改善箇所説明図

コンクリート作業車 PH50-17、PH65-19、PY75-19の第3boomの開口部において、先端ホースを規定された長さ以上に接続すると、通常取扱以上の過負荷がかかり、boomに通常作業で想定される以上の擦れによる荷重が作用し、第3boom根元の開口部のコーナー部に疲労によるヘアクラックが生じることがある。継続的に適切な点検と補修が行われていれば、安全を損なうことはないが、取扱の不備によってはヘアクラックの発生に至る可能性があり、ヘアクラックが発生した状態のまま使用を続けると、boomが変形して作業に支障をきたす恐れがある。

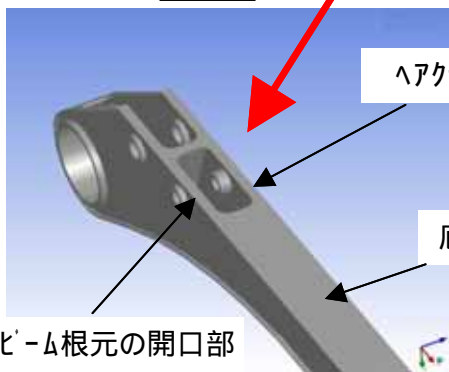
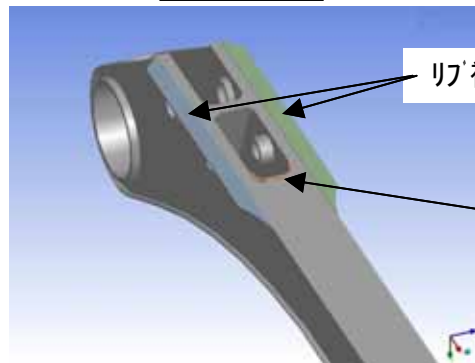
ヘアクラック発生部位

第3boom根元の開口部

不具合の内容

リブ補強(左右)

丸棒補強

底板に補強リブを取付

開口部のコーナーに補強の丸棒取付 (コーナー部からヘアクラックが生じているものだけに施工)

対象車両全車 第3boomの開口部において、コーナー部からヘアクラックが生じているものは底板にリブ補強及び開口部のコーナー部に丸棒補強する。また、ヘアクラックがないものは底板にリブ補強する。
